**INFORME TÉCNICO N° 414 /2020**

ORGANISMO: DIRECCIÓN DE AERÓDROMOS–DPTO. PLANES MAESTROS  
AERÓDROMO: AEROPARQUE JORGE NEWBERY – (AER – SABLE)  
ASUNTO: PROYECTO PARQUE SALGUERO – DISTRITO JOVEN  
EXP: EX – 2020-67851137-APN-DGIYSA#ANAC  
SOLICITANTE: DIRECCIÓN GENERAL DE PLANEAMIENTO - CABA  
FECHA: 14 de Octubre de 2020

Figura 4 – superficies de aproximación a pista 31, horizontal interna y ascenso en el despegue a pista 13

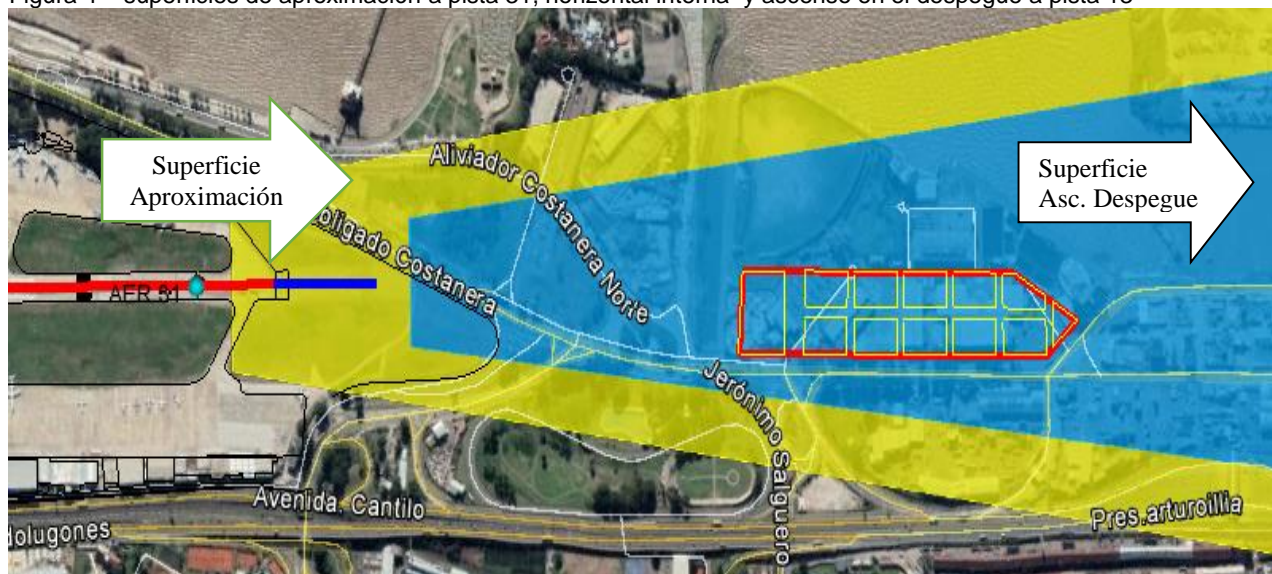
Conforme la ubicación informada para las doce (12) manzanas que componen el desarrollo urbanístico, las mismas se encuentran dentro de los límites definidos de las superficies de aproximación a pista 31, la superficie de ascenso en el despegue a pista 13, la superficie horizontal interna, la superficie de protección al sistema visual indicador de pendiente de aproximación (PAPI) a pista 31 y la superficie de protección al sistema de iluminación de aproximación (ALS) a pista 31, según puede observarse en Figuras 4, 5 y 6.

- a) **Vulneran** los límites de altura establecidos por la superficie de ascenso en el despegue a pista 13, conforme valores expresados en Tabla 2, color rojo.

- c) **No surgen afectaciones** a la superficie horizontal interna, a la superficie de aproximación a pista 31, ni a la superficie de protección al sistema visual indicador de pendiente de aproximación (PAPI) a pista 31.

Figura 7– Trayectorias de los helicorredores

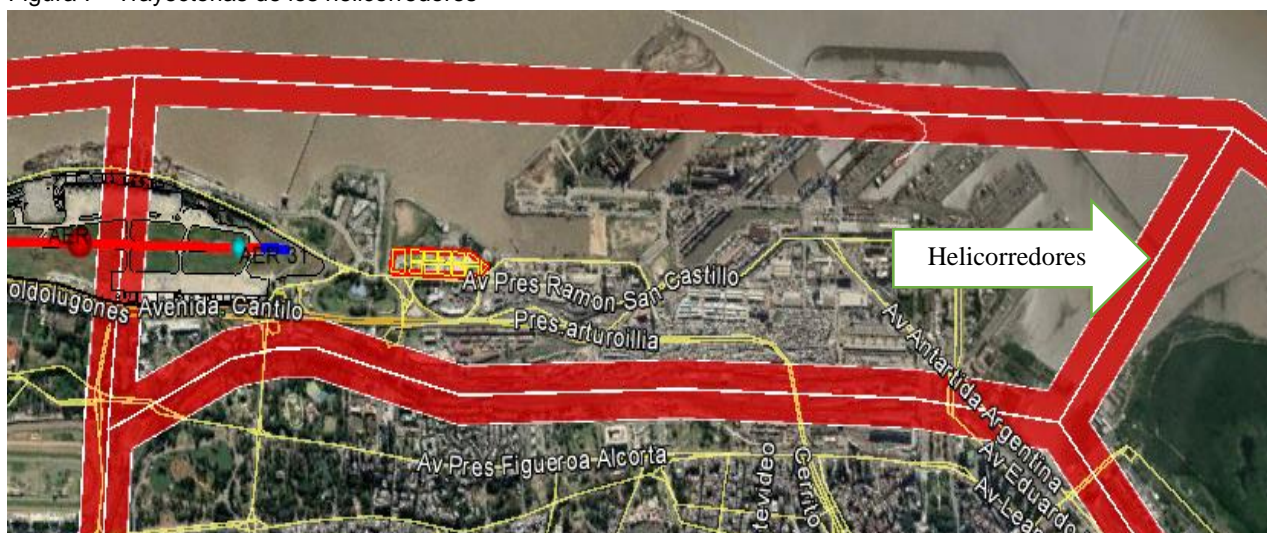
Adicionalmente, en la evaluación de ruido se deberá considerar que el desarrollo urbanístico proyectado se encontraría emplazado en un sector con rutas y procedimientos de vuelo establecidos para los helicópteros que circulan sobre el Área Metropolitana de Buenos Aires, a través de los corredores visuales denominados "helicorredores" de uso obligatorio para helicópteros, detallados en la AIP ARGENTINA - ENR 3.4 RUTAS DE HELICOPTEROS - RUTAS PARA HELICOPTEROS EN EL ÁREA METROPOLITANA DE BUENOS AIRES (Figura 7)
